Commission Locale de l'Eau

30 janvier 2018

II. Avis de la CLE

Projet sur l'Agglomération d'assainissement élargie de Bourges Saint-Sulpice

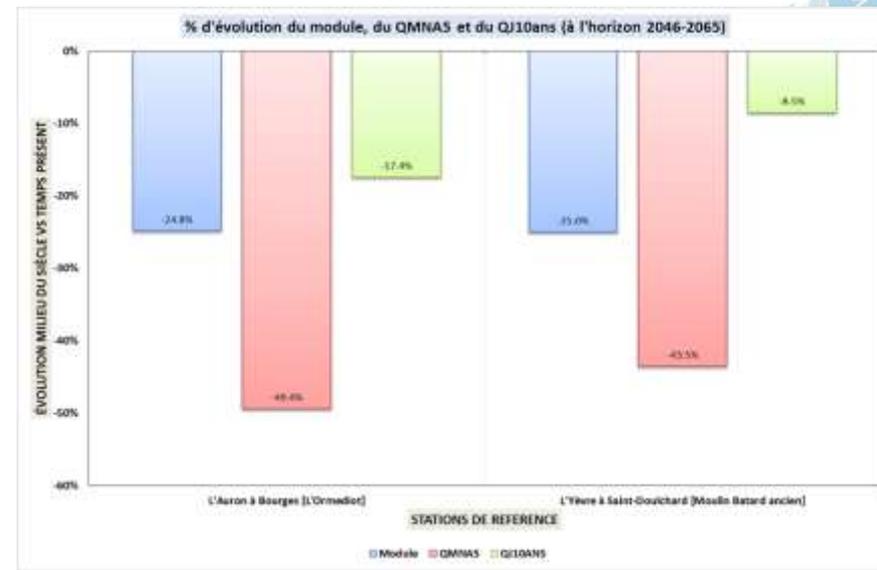
Par contre, le projet n'évoque pas **l'évolution des débits d'étiage** du milieu récepteur. Pourtant, les résultats d'Explore 2070, et le projet de recherche ICC-HYDROQUAL montrent tous deux un signal baissier fort concernant l'évolution du QMNA5 de l'Yèvre de - 43% à - 49% (de l'ordre de - 25% pour le Module) pour le milieu du siècle (2046-2065).

Il aurait été intéressant d'évaluer l'impact du rejet du projet en prenant en considération ces projections climatiques.

Le dossier évoque le risque de saturation à moyen terme (10/12 ans) de la **plateforme de compostage** vers laquelle les boues de la station seront dirigées. Toutefois il n'est pas évoqué si des réflexions sont engagées pour pallier à ce risque en prenant en compte les contraintes qu'engendrerait une modification de la destination des boues (stockage des boues sur site en cas d'épandage par exemple, nécessitant une emprise pour ces potentielles installations).

Le projet nécessite le remblai de 25 000 m² en lit majeur compensé par l'effacement des remblais de la station actuelle, après sa démolition. La zone déblayée étant également les surfaces de compensation de destruction de zones humides et d'habitats d'espèces remarquables, les déblais devront donc se faire selon les objectifs de l'ensemble de ces compensations et non seulement de la surface soustraite à l'expansion des crues. Par exemple, il semble important de prévoir des dépressions favorables à la reproduction des amphibiens, un nivellement adapté à l'expression des différentes strates de ripisylve etc.

La garantie et les modes de gestion à long terme de la zone humide recréée ainsi que sur les zones de prairie par le pétitionnaire seraient les bienvenues.⁶
